ALPS処理水希釈放出設備及び関連施設の新設について

2022年2月15日

東京電力ホールディングス株式会社

ALPS処理水の海洋放出設備の申請内容等に係る主要な論点※

放水設備概念図

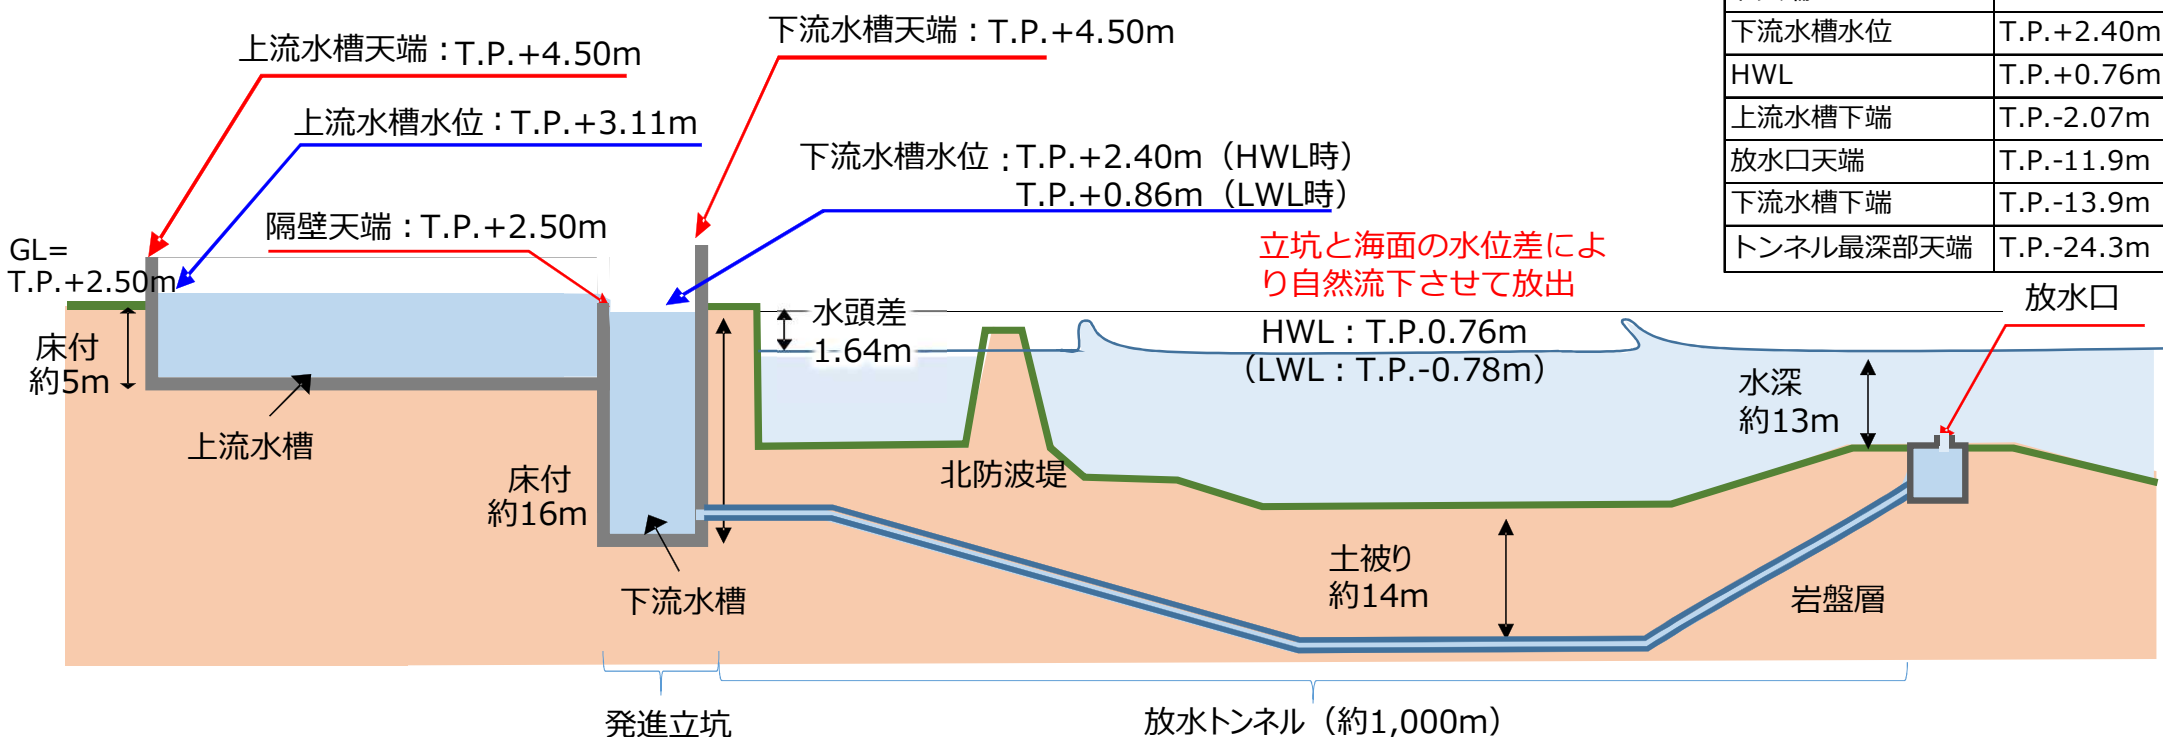
- 全体の配置や高低差等の関係で、立坑内の海水が逆流等を考慮しても確実に1 キロ先の放出口から排出されることを示すこと。

- 放水立坑（下流水槽）において大気開放することで、管内圧力を低減させる。
- 放水立坑（下流水槽）は、放水トンネル、放水口を通して外洋の潮位と連動する構造となるが、海水移送ポンプ3台（ $51\text{万m}^3/\text{日}=6\text{m}^3/\text{s}$ ）の条件下においても、放水立坑（下流水槽）と海面の水頭差（約1.6m：放水立坑（下流水槽）～放水口の損失合計）により、自然流下可能であることを確認した。

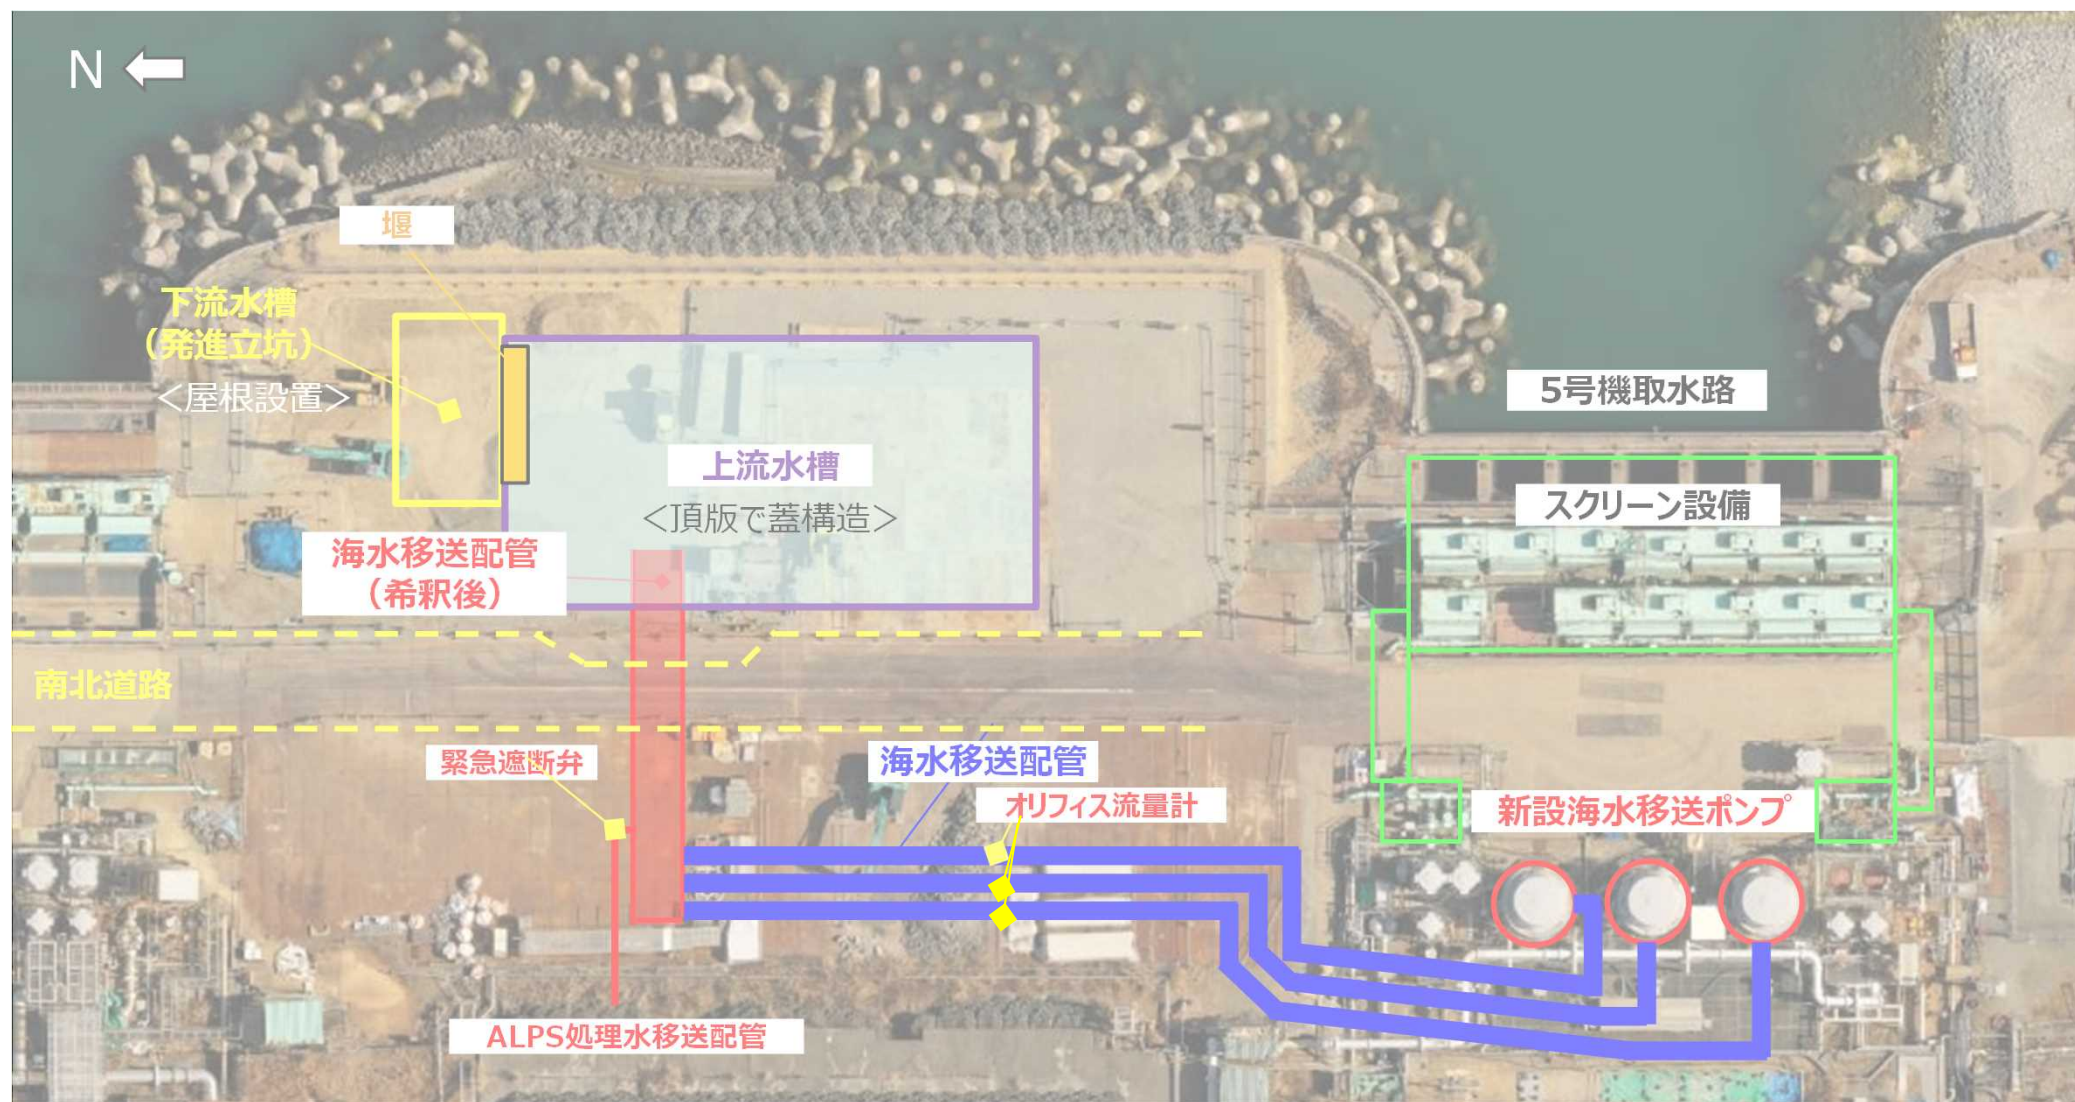
- 放水立坑の構造確定のメリットとして、自然災害対策を挙げているが、被災リスク低下（浸水はするが、直接の波力を緩和）に関して、実際の配置図で説明すること。
- 放水立坑（下流水槽）について、せん断補強筋を配筋することで耐力を確保すると説明しているが、計算内容について説明すること。
